WETTBEWERBE

Der Wettbewerb für die Ausgestaltung des Augustusplatzes in Leipzig.

Von Stadtbaurat H. Ritter, Leipzig.

Abb. 1. Ein II. Preis von 3000 M. Kennwort: „Zwei rote Ringe“.
Verf. Arch. Lossow & Kühne, Leipzig.

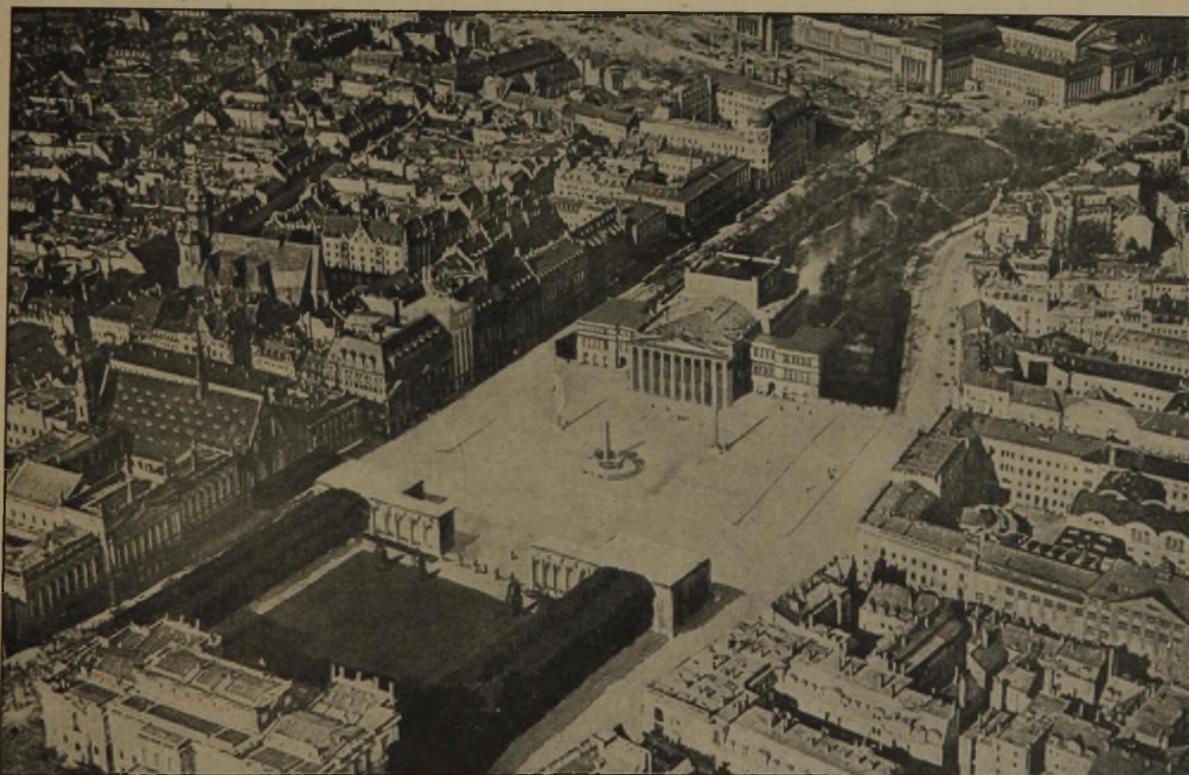
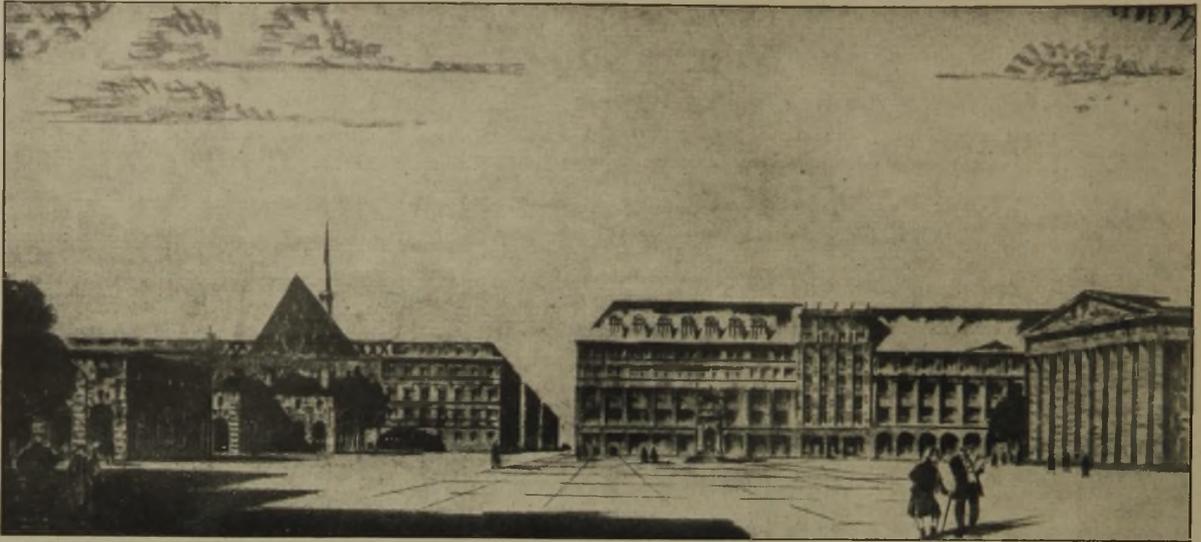
Der Verkehr wird den Programmforderungen entsprechend gelöst. Es ist zu loben, daß der Verfasser den Augustusplatz im wesentlichen un bebaut läßt, denn

eine Großstadt bedarf zu verschiedenen Anlässen eines großen Platzes in der Nähe der City.

Durch verschiedenartige Behandlung in der Umrahmung und Flächengestaltung trennt der Verfasser einen Schmuckhof vor dem Museum von einem Verkehrsplatze vor dem Theater, ohne damit den Gesamteindruck des Platzes wesentlich zu zerstören.

Entsprechend seiner streng achsialen Auffassung des Augustusplatzes lehnt der Verfasser eine Entwicklung des Bankhauses über den First der Nachbargebäude ab. Grundriß und Aufriß des Bankgebäudes haben weniger befriedigt.

Abb. 5. Ein II. Preis von 3000 M. Kennwort: „Orion“. Blick gegen das Museum.
Verf. Arch. Prof. Dr. h. c. German Bestelmeyer, München.

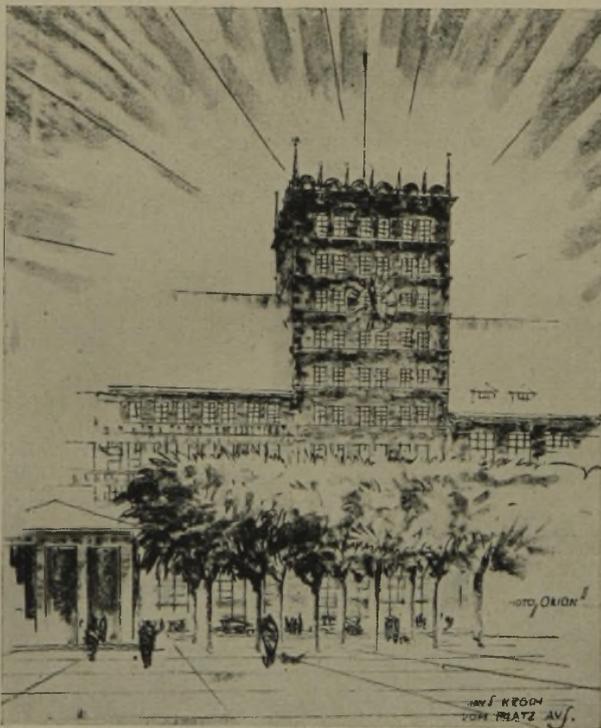
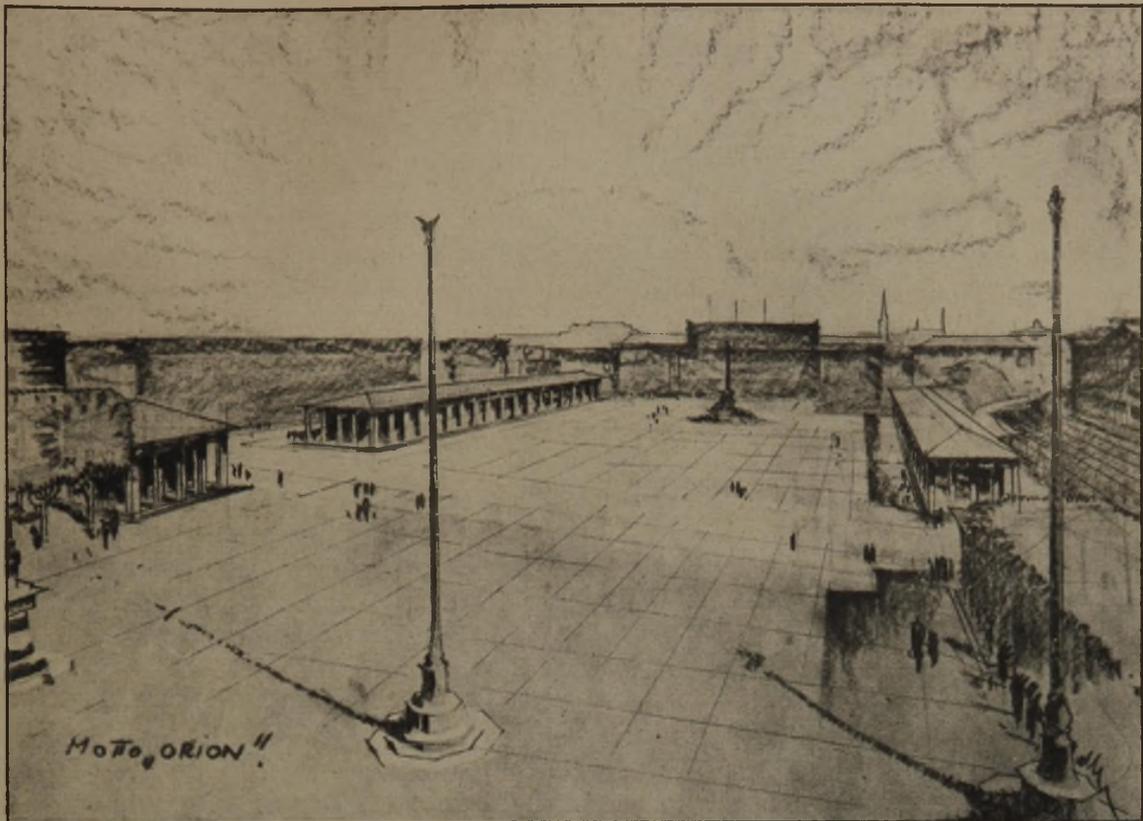
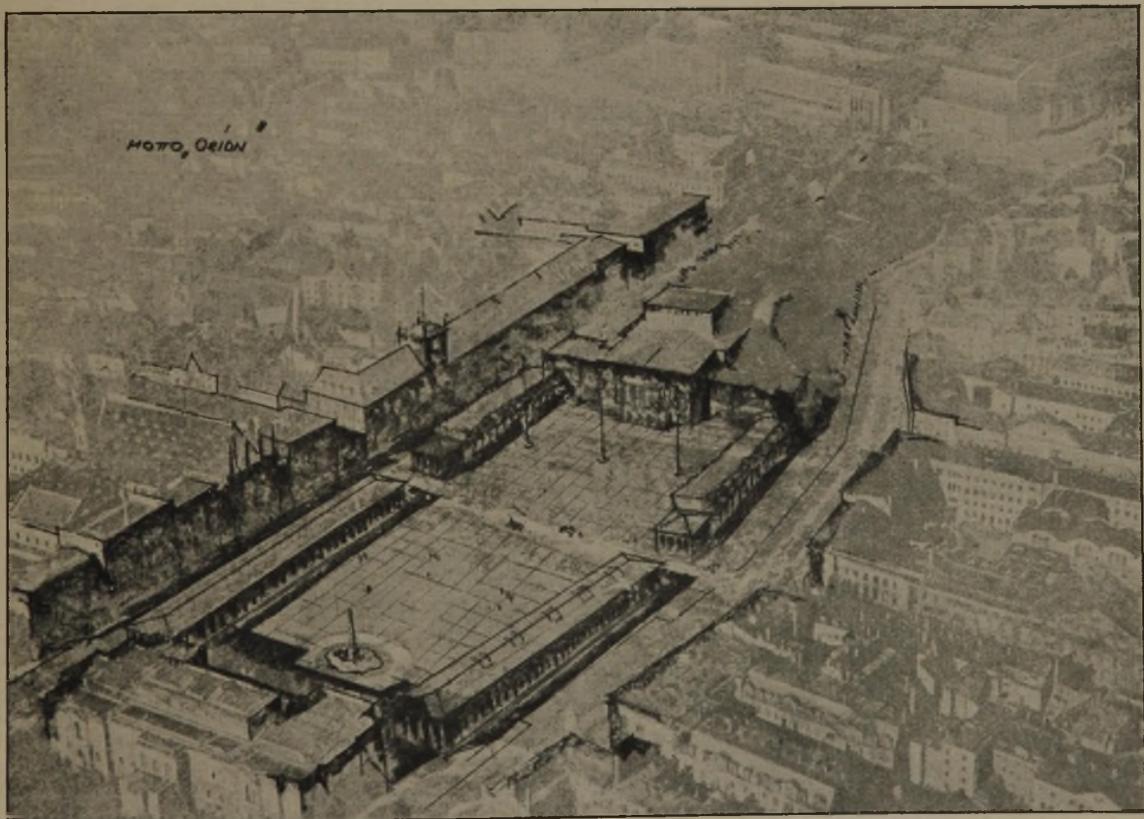
Der Entwurf fügt sich der gegebenen wie auch der beabsichtigten Gestaltung des Augustusplatzes zwanglos ein und erzielt gleichzeitig in der Gesamtgestaltung eine gute städtebauliche Wirkung. Der jetzige Platz ist im Vergleich zu seiner Breite zu wenig lang. Der Verfasser schafft eine bewußte Längsrichtung durch Einfügung von niedrigen Baukörpern und Baumreihen. Er steigert damit die axiale Beziehung der

beiden Hauptbauten, des Theaters und des Museums. Sehr begrüßenswert ist auch der Vorschlag der einheitlichen Flächengestaltung des Platzes, der lediglich durch den Querverkehr unterbrochen wird. Die Vorschläge des Verfassers zur Vereinheitlichung der vorhandenen Baufronten sind beachtenswert. Die Baumasse des Krochschens Hauses kann um weniges die Firstlinie der anschließenden Baukörper übersteigen, ohne allzu aufdringlich zu wirken, doch erscheint die hier vorgeschlagene Überschreitung als zu weitgehend. Der Grundriß des Krochschens Hauses ist zweck-

mäßig gelöst. Der Wert einer neutral gehaltenen Flächenteilung zwischen den verschiedenartigen Architekturen der Nachbarbauten ist erkannt.

Die städtebauliche wie die architektonische Gesamthaltung des Entwurfs ist durchaus vornehm.

Abb. 7. Ein III. Preis von 2000 M. Kennwort „Zu Nutz und Zier“.
Arch. Oberbaurat Prof. Dr.-Ing. E. h. Grässel, München.

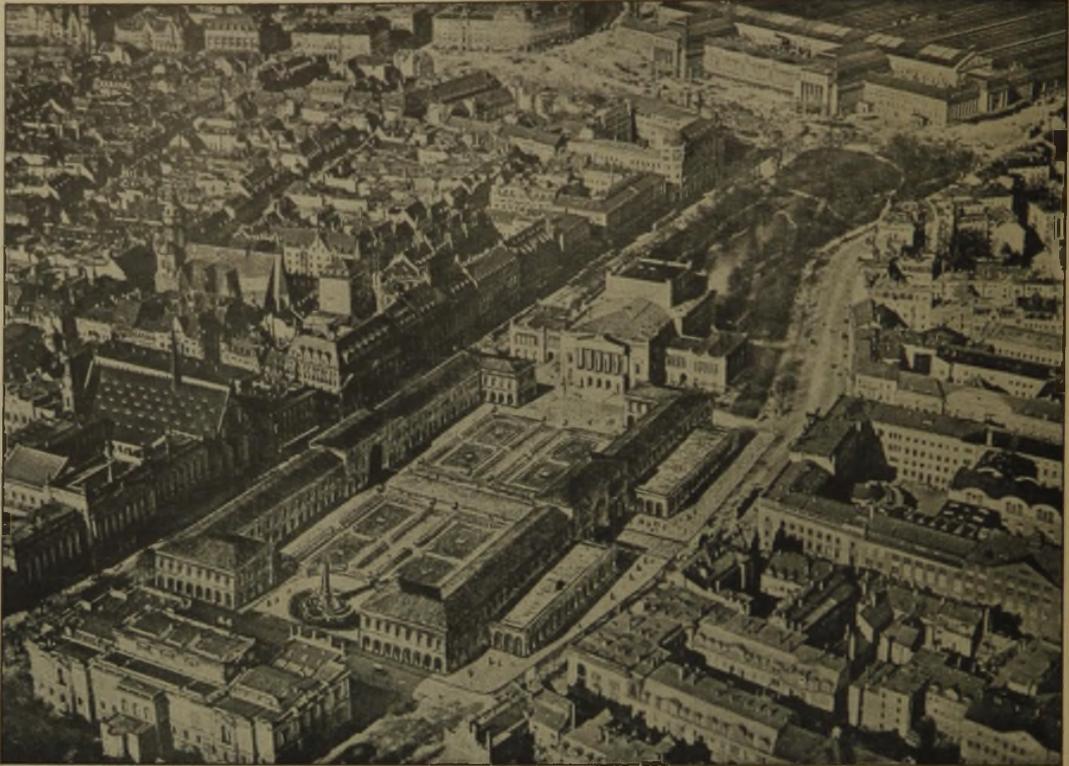
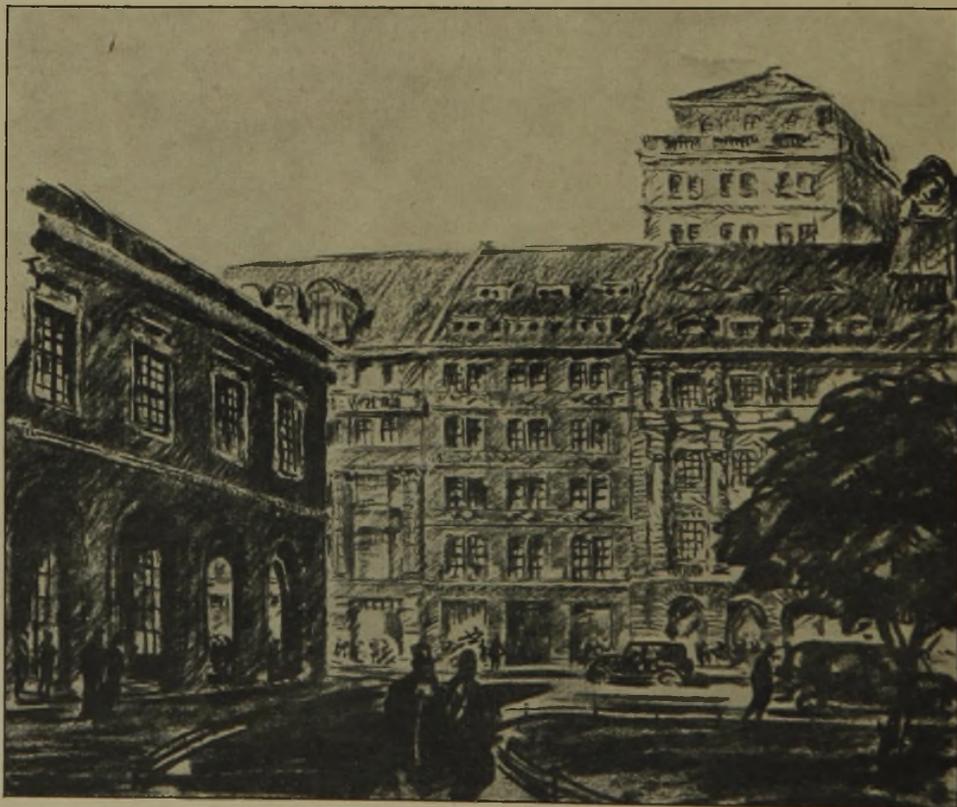
Die nicht geschlossene Wirkung des Augustusplatzes und die ungleiche Höhe seiner Platzwände veranlaßten den Verfasser, neue Platzwände an den beiden Straßenzügen durch zweistöckige Bauten, also einen geschlossenen Platz zu schaffen, in dessen Längsachse das Museum und das Neue Theater liegen. Er erreicht dadurch eine monumentale Platzanlage von ganz besonderem Reiz. Leider ist zu wenig Rücksicht auf den ganz bedeutenden Verkehr genommen worden, insofern, als die Verkehrslinie an Café Felsche eine zu scharfe Knickung erhält, was als Fehler anzusprechen ist. Das Bankhaus Kroch fügt sich gut in seine Nachbarschaft mit sehr ansprechender Architektur ein. Die Grundrißanlage ist zweckmäßig gelöst. —

Abb. 9. Ein III Preis von 2000 M. Kennwort: „Städtebau über Alles“. Verf. Arch. Zweck & Voigt, Leipzig.

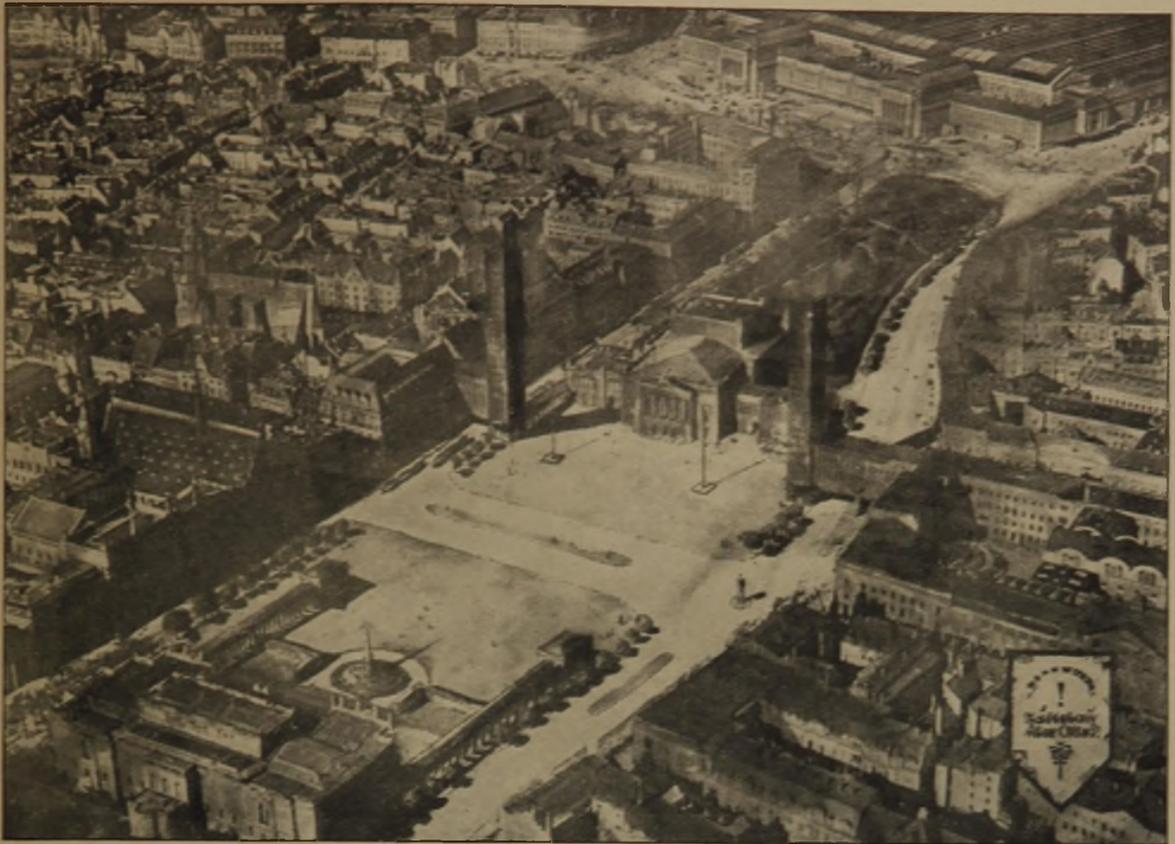
Der Entwurf läßt die Verkehrsführung über die Platzmitte bestehen und schafft vor dem Museum einen reizvollen Vorplatz. Die Autohalteplätze an dieser Stelle sind jedoch nicht angebracht. Kolonnaden mit gegen die Platzmitte zu anschließenden Verkehrshäuschen fassen Autohalteplätze und Museumsvorplatz ehrenhofartig ein und führen dadurch bis zu einem gewissen Grade eine Verkleinerung der Platzfläche herbei. Auf der gegenüberliegenden Seite des Platzes schlägt der Verfasser durch Anordnung weiterer Kolonnaden eine ähnliche ehrenhofartige Anlage vor, die durch 2 etwa 70 m hohe, 10,5×14,5 m in der Fläche messende Büro-Turmhäuser mit beiderseits anschließenden Überbrückungen der Goethestraße bzw. des Ringes flankiert werden. Turmhaus und Straßenüberbrückung im Nordwesten des Platzes sind als Teile des Bankhauses Kroch geplant. Grundriß und Aufbau des Bankhauses selbst sind gut gelöst.

Der Gesamtplan zeigt im allgemeinen einen großen künstlerischen Wurf, der jedoch weit über den Rahmen des zur Zeit Erreichbaren hinausgeht. Auch erscheinen die Massen der beiden, das Neue Theater flankierenden Bürohochhäuser zu gewaltig. —

Abb. 11. Zum Ankauf empfohlen. Kennwort: „Kantate“. Verf. Arch. Schiemichen, Leipzig.

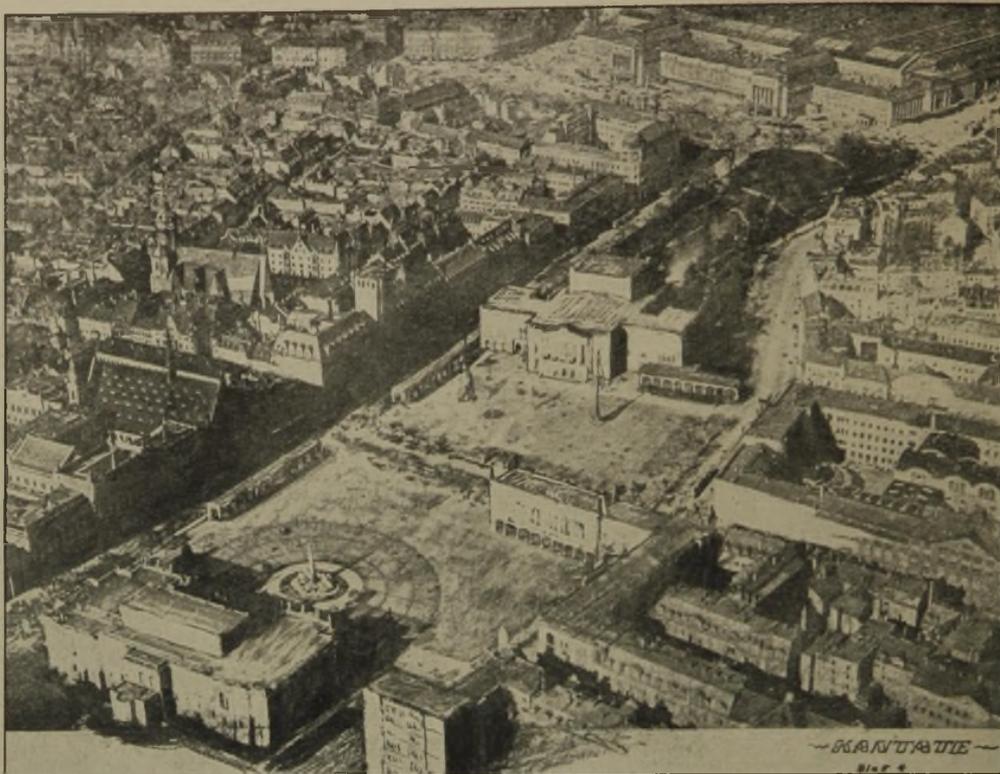
Der allgemeine Eindruck des Entwurfs in künstlerisch ästhetischer Beziehung befriedigt nicht restlos. Das Gesamtbild der Platzfläche leidet durch den unorganisch viel zu stark betonten „Querriegelbau“, einen Eingriff, der nicht gutgeheißen werden kann, zumal dieser Bau keineswegs „niedrig“ gehalten ist, wie das der Erläuterungsbericht ausdrücklich behauptet. Ein zweifellos richtiger Gedanke ist die Betonung der beiden, jetzt leeren Ecken rechts und links vom Museum durch Hochhäuser. In dem Entwurf sind beide Gebäude jedoch in der Massenwirkung unnütz übertrieben. Der Augustusplatz als Ganzes erhält durch die vorgeschlagenen Neubauglieder keine Verbesserung, es geht durch den „Querriegelbau“ die einzig mögliche Hauptachse Museum—Theater verloren.

Verkehrstechnisch sind dabei nicht einmal Verbesserungen erreicht. Der Ausbau vom Gebäude Flinsch zum „Querriegelbau“ ist durch nichts bedingt. Zu loben ist jedoch entschieden die Architektur des Aufbaues des Bankgebäudes Kroch, das in vornehm-ruhigen Linien sich vorzüglich zwischen die beiden Bauten der Nachbarschaft einfügt. Eine Verringerung der Gesamthöhe würde hier jedoch besser sein.

Abb. 12. Zum Ankauf empfohlen. Kennwort: „Längsgeteilt“. Verf. Prof. Dr.-Ing. E. h. Bonatz, Stuttgart.

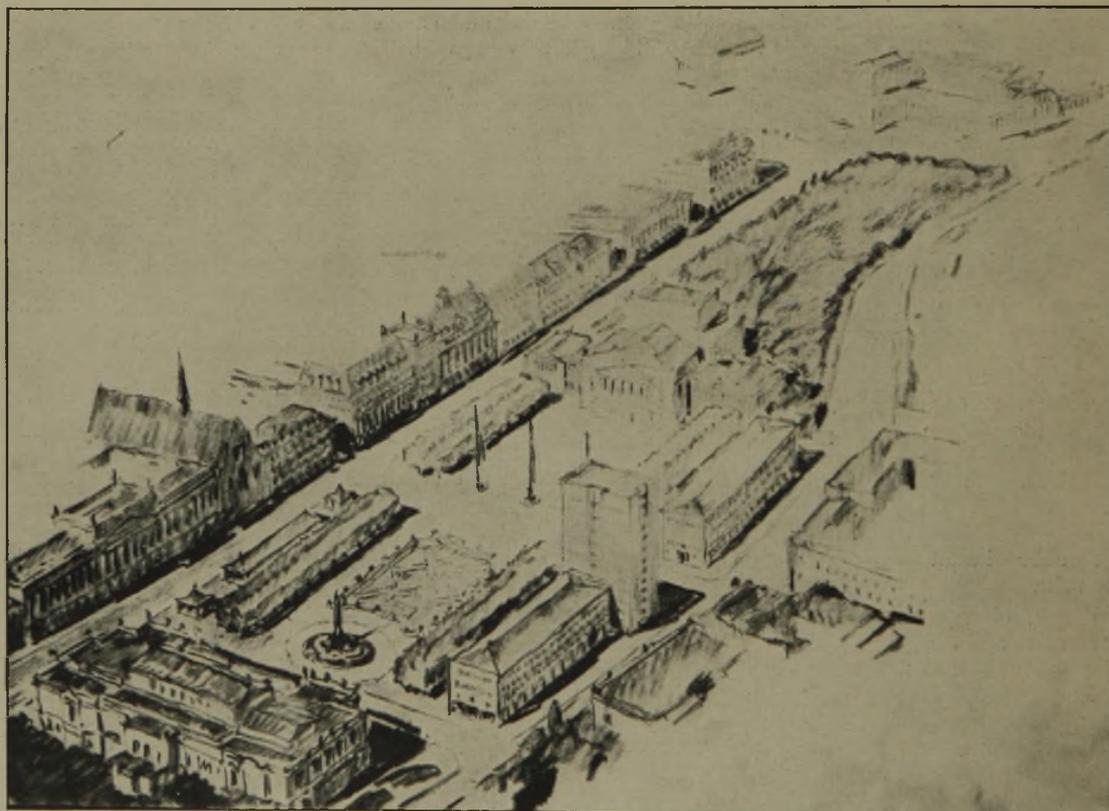
Die Auffassung des Verfassers, die Längsachse des Augustusplatzes, die durch die beiden Monumentalbauten, Theater und Museum, gebildet wird, zu betonen, ist gutzuheißen. Die Anordnung größerer Baumassen an der Ostseite des Platzes ist vertretbar, weil

damit die jetzt störenden architektonisch ungünstigen Platzwände verdeckt werden. Städtebaulich scheint die Stellung des geplanten Hochhauses gewagt zu sein.

Zu dem Grundriß des Bankgebäudes ist folgendes zu sagen: Die Eingänge liegen ungünstig und versteckt, unmittelbar vor einer Treppe und am Durchgangsverkehr. Im Obergeschoß ist die Verbindung des Schalterraumes mit den übrigen Bankräumen nicht gelöst. Die neutrale Architektur ist sehr zu loben. —

Abb. 13. Zum Ankauf empfohlen. Kennwort: „Programmrichtpunkte sind Gesetz“. Verf. Arch. Schmidt & Johlige und Gottfried Schmidt, Leipzig.

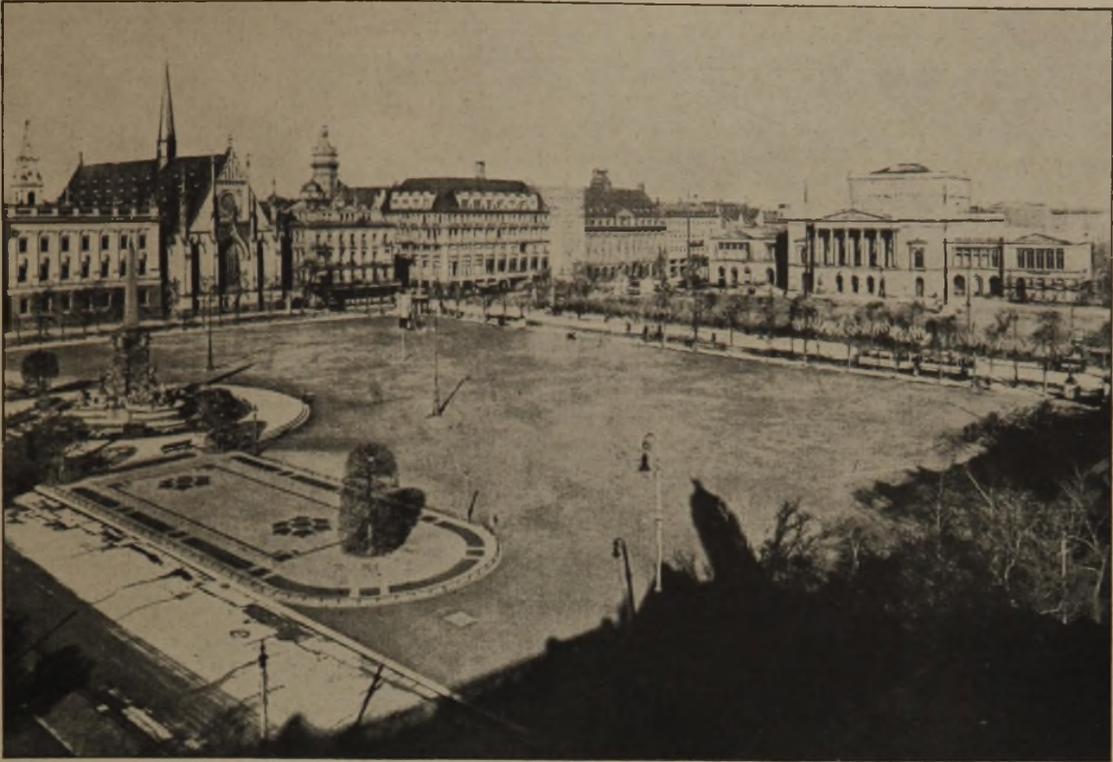
Der Entwurf sieht durch niedrige Hallenbauten auf der Ostseite des Platzes eine Einschränkung desselben vor, wodurch die Achse Museum—Theater ungefähr zur Mittelachse des Platzes wird.

Der Entwurf zeigt in seiner Variante Bl. 5 und 6 das Bankhaus, wie es sich in die bestehende Höhenentwicklung der Nachbargebäude gut einfügt und insofern städtebaulich der späteren weiteren Ausgestaltung der Platzwände nicht vorgreift. Er zeigt einen sehr guten Grundriß des Bankgebäudes. Die Eingangshalle ist reizvoll. —
